수험자명	공성원	시험일자	2016.04.23	
	수험번호	460407V1016	용지크기	A3	3각법
	고사장명	맥산업디자인학원

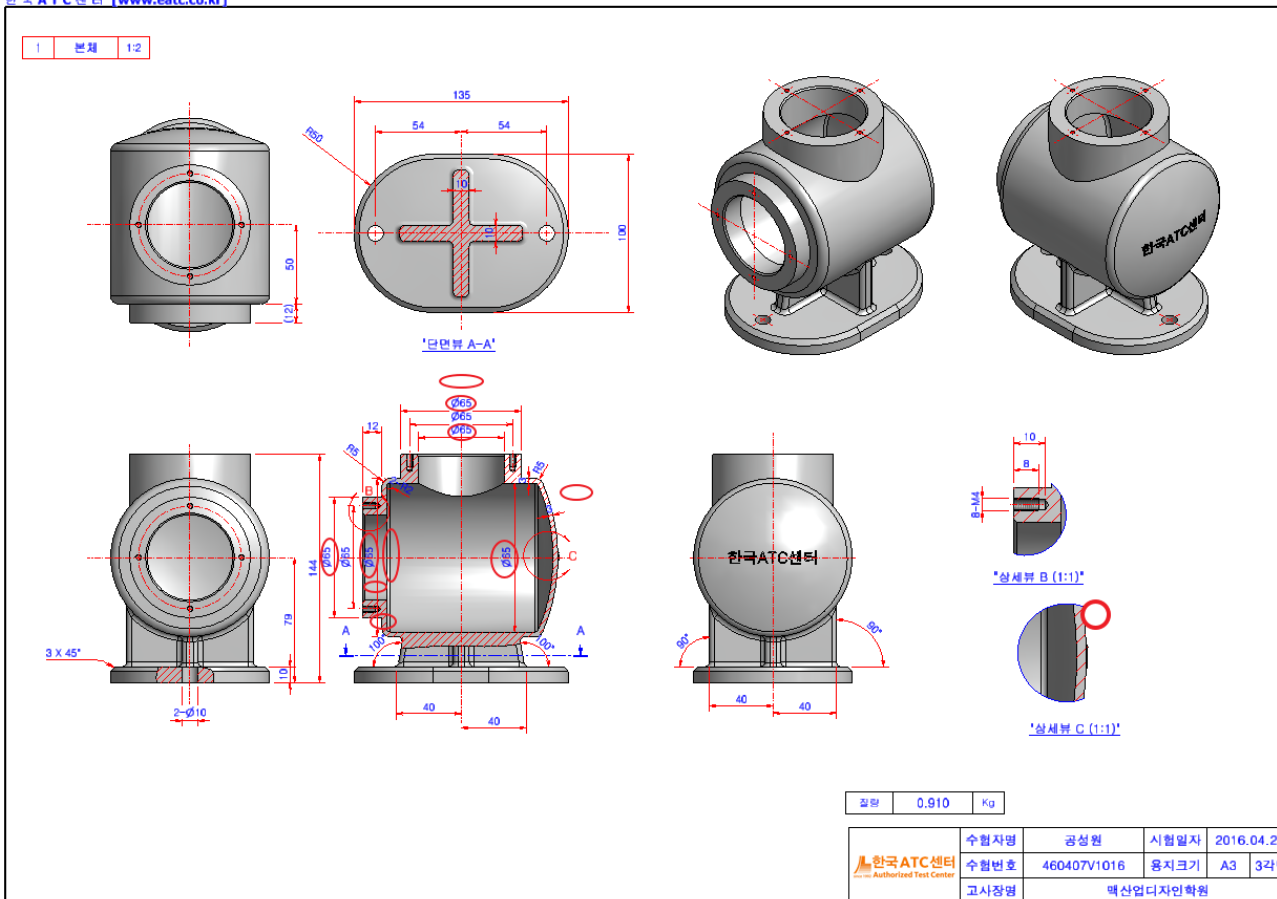
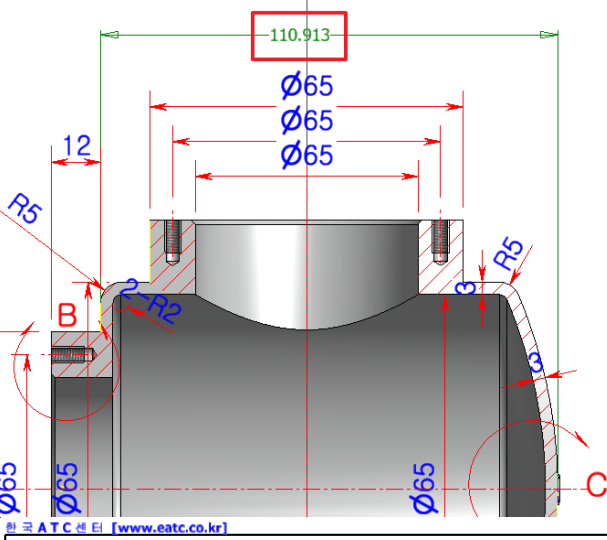
SR120 작성에서 표시 부분의 거리는 110이 기입되어야 합니다.

치수기입 11개소
치수 누락 및 치수 오류 지름
65로 동일하게 기입되었습니다.
도면생성용 부품오류 감점

도면생성용 부품오류 감점

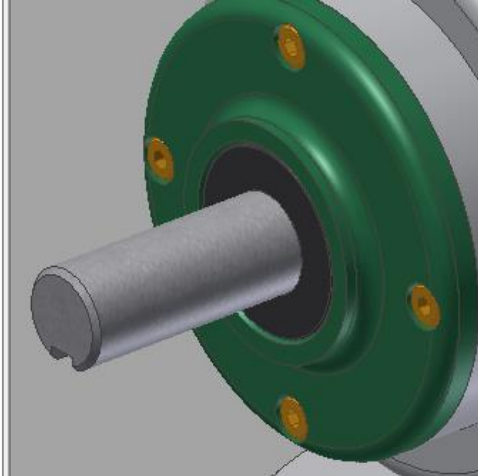
커버 패턴 감점

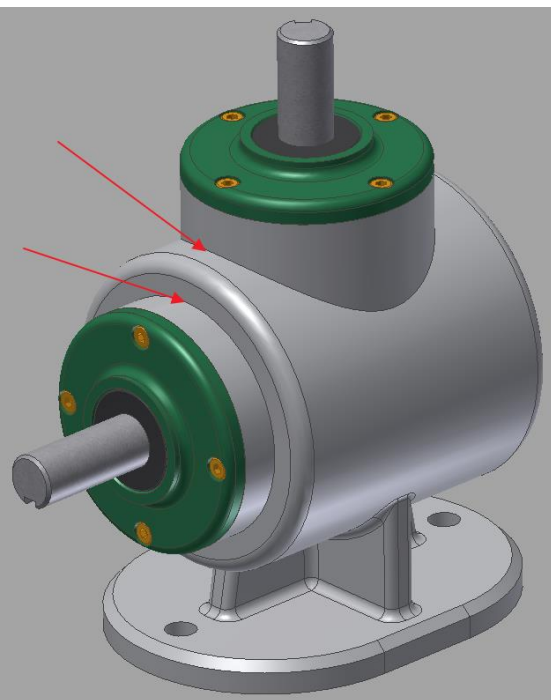
모깍기 피쳐 감점
